RINGWEG VAN RETIE

Projectnota

AWV - Antwerpen

9 MEI 2018

1.3.1.1 Lage Weg

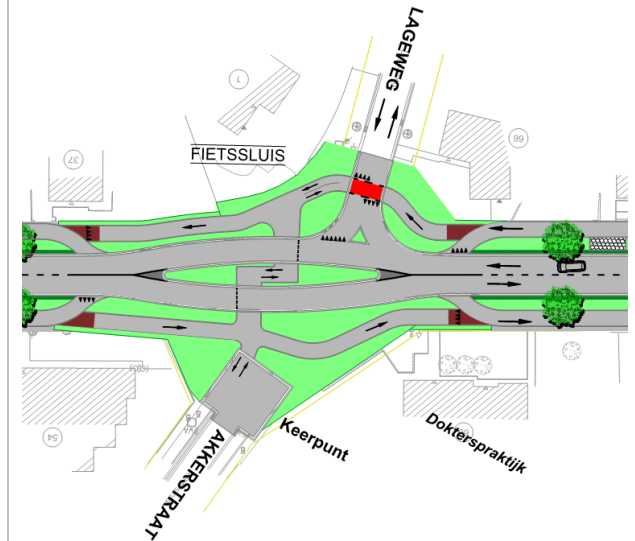
Lage Weg (900 m) verzorgt, samen met de Beukenlaan, een noord-zuid-gerichte ontsluiting voor een relatief grote woonlob ten zuiden van de ring, tussen de Geelsebaan (N118) en Melsebaan (N18). De weg kan dus beschouwd worden als een 'wijkverzamelweg'. Het betreft een 2x1-weg van het 'woonstraattype'. Centraal in de woonlob, tussen de Geelsebaan en Lage Weg, ligt een nog grotendeels oningevuld woonuitbreidingsgebied. De huidige toegangen tot deze woonlob zijn weergegeven op orthofoto hiernaast. Vanuit noordelijke richting zijn er 2 toegangen voor gemotoriseerd verkeer van en naar de ring. In het voorstel van 1/12/2017 werd de bestaande ontsluiting behouden. AWWV vraagt of het afsluiten van Lage Weg voor gemotoriseerd van en naar de ring een mogelijkheid is.

De spreiding van het bestemmingsverkeer over de 2 toegangen, Lage Weg en Beukenlaan, van en naar de R18 moet (voorlopig) behouden blijven. Lage Weg speelt sowieso een belangrijke rol bij de verdere verdichting van de woonlob, vermits het nog onbebouwde woonuitbreidingsgebied onmiddellijk aantakt op Lage Weg. Zolang de aard, omvang, verkeersgeneratie van dergelijke eventuele verdichting niet gekend is, is het aangewezen om alle ontsluitingsmogelijkheden binnen de woonlob open te houden.

Het behouden van de aantakking voor het gemotoriseerd verkeer voor Lage Weg hypothekeert de doelstelling van de herinrichting van de R18 niet:

- Lage Weg takt aan op de centrale rijbaan (doorgaand verkeer) van de R18. De ventwegen op deze sectie worden niet belast met bestemmingsverkeer in functie van de betreffende woonlob.
- Het voorstel waarbij de Akkerstraat niet aansluit op de R18 voor autoverkeer creëert voor de fiets een aantrekkelijk alternatief van en naar het centrum van Retie.

- De Lage Weg wordt aangesloten en periodiek gemonitord m.b.t. de verkeersvolumes die via deze route van en naar de R18 rijden. De doelstelling is om op de lange termijn de Lage Weg voor autoverkeer van de R18 los te koppelen.
- De fietsoversteek tussen Lage Weg en Akkerstraat blijft in elke situatie behouden

1.3.1.2 Kapelstraat

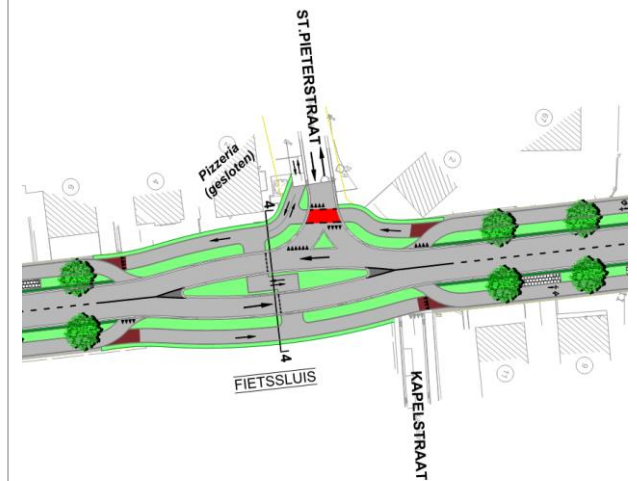
In het voorstel van 1/12/2017 werd de bestaande ontsluiting behouden. AWV vraagt of het afsluiten van de Kapelstraat voor gemotoriseerd van en naar de ring een mogelijkheid is.

Het knippen van de Kapelstraat voor gemotoriseerd verkeer lijkt mogelijk te zijn omwille van volgende redenen:

- In het voorstel van 1/12/2017 takt de Kapelstraat niet rechtsreeks aan op de 'hoofdweg' van de ring, maar op de ventweg. Dit wil zeggen dat dit deel van de ventweg bijkomend zal belast worden met verkeer dat uit de Kapelstraat komt. Dit is in tegenspraak met de oorspronkelijke doelstelling van de herinrichting van de ring. De ventwegen zijn enkel bedoeld voor de bewoners langs de ventweg.

- In principe is (sluip)verkeer mogelijk over de as Kapelstraat-Sint Pieterstraat, bijvoorbeeld richting recreatiezone Vossenkot. Het knippen van de Kapelstraat voor gemotoriseerd verkeer sluit dit uit.

Aan AWV wordt gevraagd om een keermogelijkheid op het einde van de Kapelstraat te voorzien.

- De Kapelstraat wordt losgekoppeld van de R18 (zoals voorzien op plan). Keerpunt te voorzien. De grondinnames worden door AWV uitgevoerd. De inrichting en onderhoud is voor rekening van de gemeente.

1.3.1.3 Hobrugstraat

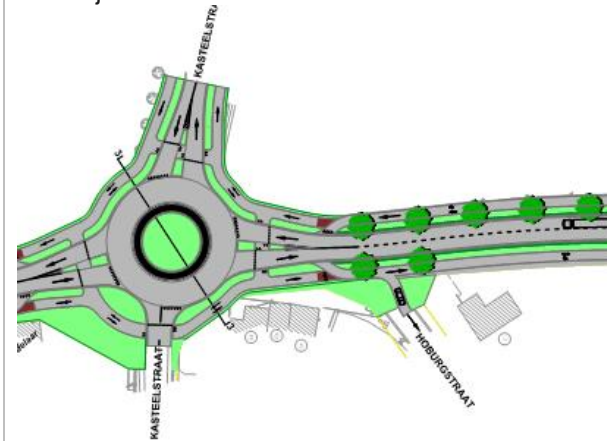
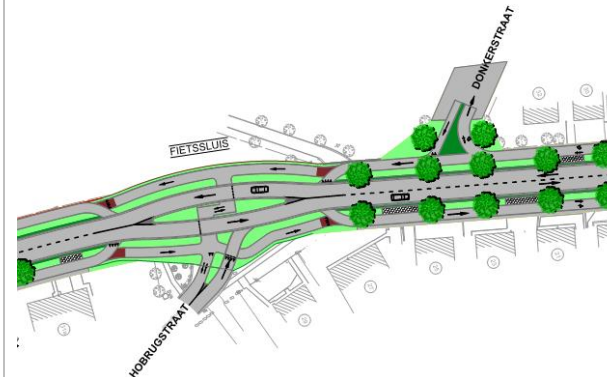
AWV vraagt of het afsluiten van het zuidelijk deel van de Hobrugstraat voor gemotoriseerd van en naar de ring een mogelijkheid is.

De spreiding van het bestemmingsverkeer in functie van dit noordwestelijk deel van de kern over de drie bestaande toegangen moet behouden blijven, gezien de ruime potentiële verdichtingsmogelijkheden die er zijn. Zolang de aard, omvang, verkeersgeneratie van dergelijke verdichting (niet enkel woonfuncties, maar ook andere kernfuncties zijn mogelijk) niet gekend is, is het aangewezen om alle ontsluitingsmogelijkheden binnen de dit gebied open te houden.

Wel kan akkoord gegaan worden met de eenrichtingstoegangen die voor Hobrugstraat (noord en zuid) voorzien werden in het voorstel van 1/12/2017. Het voorstel van 1/12/2017 hypothekeert de doelstelling van de herinrichting van de ring niet:

- Hobrugstraat noord takt aan op de 'hoofdweg' van de ring. Hobrugstraat zuid takt aan op het begin van de betreffende ventweg. Vermits via Hobrugstraat zuid enkel ingaaend gemotoriseerd verkeer mogelijk is, rijdt het gemotoriseerd verkeer in functie van de Hobrugstraat niet langs de woningen via de ventweg. De woningen langs de ventwegen op deze sectie ondervinden dus geen hinder van het bestemmingsverkeer in functie van het betreffende noordwestelijk deel van de kern.

- De kans dat deze route (via Hobrugstraat zuid en Burchtstraat) als sluiproute zou kunnen gebruikt worden lijkt eerder klein. De Kasteelstraat, die momenteel heringericht wordt, vormt hier de meest aangewezen en directe route.
- Voor fietsers blijft de mogelijkheid om de toegangen in 2 richtingen te nemen.

- De Hoberugstraat wordt zoals voorzien op de plannen aangesloten met rechts in (zuidelijke tak) en rechts uit (noordelijke tak).

1.3.1.4 Akkerstraat

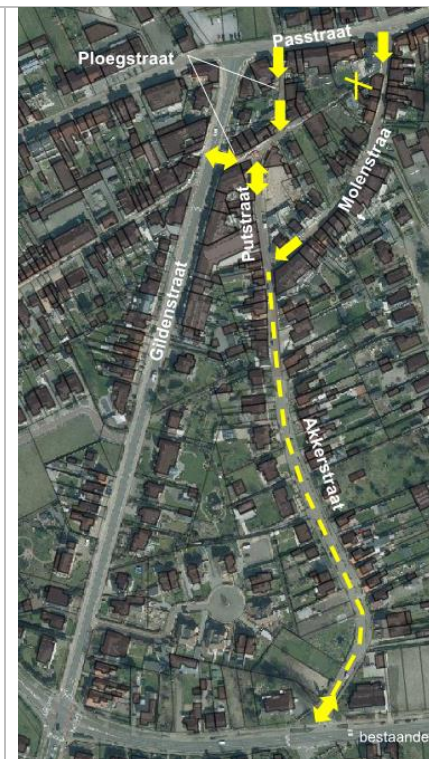
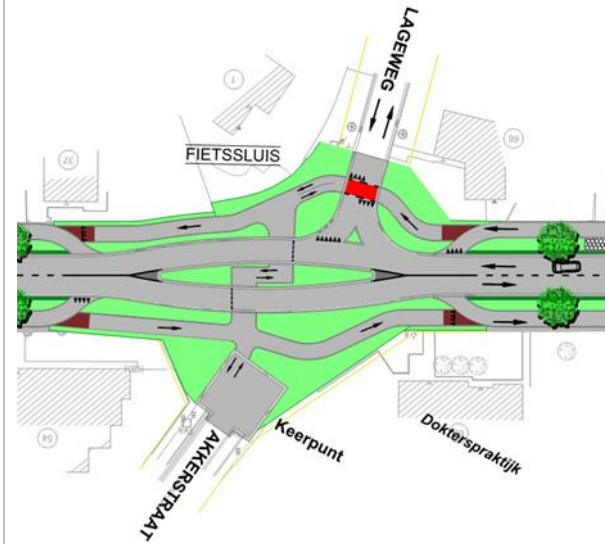
De gemeente stelt dat dit niet mogelijk is. Wanneer de aansluiting met de R18 geknipt wordt, moet al het uitgaand gemotoriseerd verkeer via de Putstraat en de Ploegstraat, aansluitend op de Gildenstraat, rijden, waar in de bestaande situatie dit uitgaand verkeer ook via de ring kan wegrijden. Al het ingaand gemotoriseerd verkeer moet via de Ploegstraat, vanaf de Gildenstraat of Passtraat, of via de Molenstraat (vanop Passtraat) rijden, waar in de bestaande situatie het verkeer ook vanop de ring de Akkerstraat kan bereiken.

Gezien de beperkte dimensionering van de wegvakken en bochten is het niet mogelijk om al het gemotoriseerd verkeer van en naar de Akkerstraat via de Putstraat en de Ploegstraat, aansluitend op de Gildenstraat, te laten rijden. Het gemotoriseerd verkeer moet ook kunnen keren in de Akkerstraat, wat in de huidige situatie niet mogelijk is.

Omwille van deze redenen acht de gemeente het noodzakelijk om de ontsluitingsmogelijkheid van en naar de ring vanop de Akkerstraat te behouden.

- Akkerstraat wordt aangetakt op de 'hoofdweg' van de ring. De ventwegen op deze sectie worden niet belast met bestemmingsverkeer in functie van de Akkerstraat.
- Het voorstel van 1/12/2017 hypothekeert niet dat de fiets een aantrekkelijk alternatief wordt om naar het centrum van Retie te rijden. Fietsers kunnen via Akkerstraat van en naar het centrum rijden.

- We verwijzen naar het punt dat de aansluiting van de Lageweg behandelt
